## Σημειώσεις Έκδοσης Λογισμικού για τελικούς χρήστες Infinity<sup>®</sup> Acute Care System

Λογισμικό VG7.1

## **Σημειώσεις Έκδοσης Λογισμικού για τελικούς χρήστες για το Infinity® Acute Care System (IACS) VG7.1**

Εικόνα 1: Κώδικας QR στο μενού System setup (Ρύθμιση συστήματος) και στο μενού Service (Σέρβις)

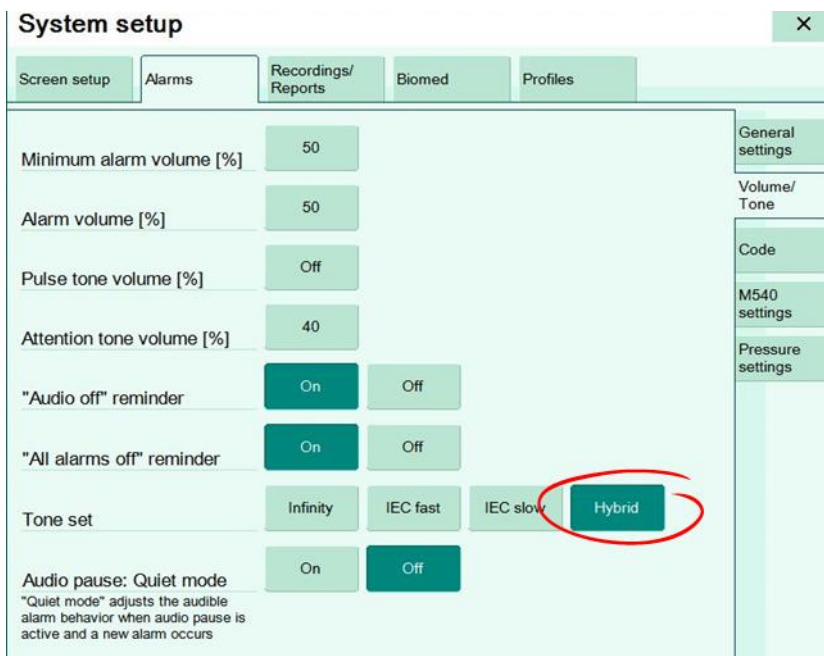
**Κώδικας QR:** Το IACS προσφέρει τώρα έναν κώδικα QR που απεικονίζεται στην εικόνα 1. Αυτός επιτρέπει στον χρήστη να αποκτήσει απευθείας πρόσβαση στις πληροφορίες της συσκευής, σαρώνοντάς τον. Είναι διαθέσιμος στο μενού System setup (Ρύθμιση συστήματος) και στο μενού Service (Σέρβις).

Εικόνα 3: Αγκύλη ορίου πάνω στην κυματομορφή αναπνοής κατά τη χειροκίνητη λειτουργία

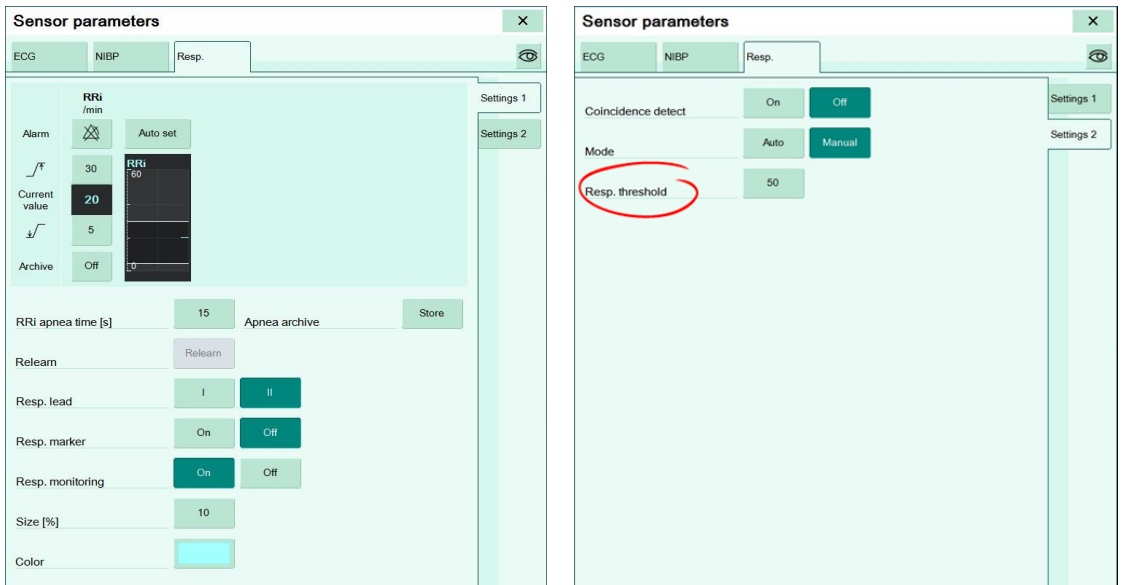
**Αντίσταση αναπνοής:** Το IACS προσφέρει τώρα τη δυνατότητα να διαμορφώσετε, σε χειροκίνητη λειτουργία, το όριο αναπνοής ανεξάρτητα από το μέγεθος της κυματομορφής. Η βελτίωση περιλαμβάνει την απεικόνιση μιας αγκύλης στο κανάλι κυματομορφής όπως φαίνεται στην εικόνα 3. Αυτό επιτρέπει στους χρήστες να καθορίζουν ξεκάθαρα το όριο σύμφωνα με το πλάτος της κυματομορφής και έτσι να αποφεύγουν τους λανθασμένους συναγερμούς άπνοιας όπως απεικονίζονται στην εικόνα 4. Το μενού Respiration (Αναπνοή) τροποποιήθηκε ελαφρώς ώστε να συμπεριλάβει αυτήν την αλλαγή. Παράλληλα, οι βελτιώσεις στο φίλτράρισμα του σήματος αναπνοής επέτρεψαν τη μείωση του αριθμού των λανθασμένων θετικών συναγερμών άπνοιας.

Εικόνα 5: Διαθέσιμες διαμορφώσεις αυτόματα

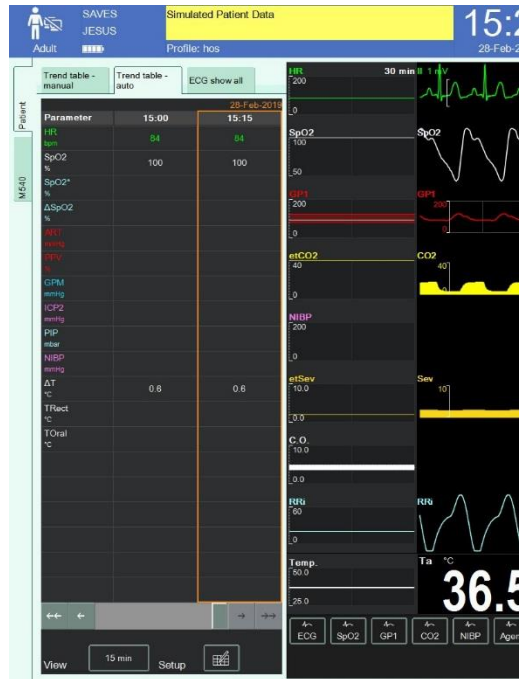
Διαχωρισμένη οθόνη – αυτόματη ενημέρωση πίνακα τάσεων: Το IACS προσφέρει τώρα τη δυνατότητα εμφάνισης του πίνακα τάσεων στη διαχωρισμένη οθόνη ώστε να ενημερώνεται αυτόματα. Επομένως ο χρήστης μπορεί πλέον να επιλέγει ανάμεσα σε αυτόματους ή χειροκίνητους πίνακες τάσεων στη διαχωρισμένη οθόνη, όπως απεικονίζεται στις εικόνες 5 και 6.
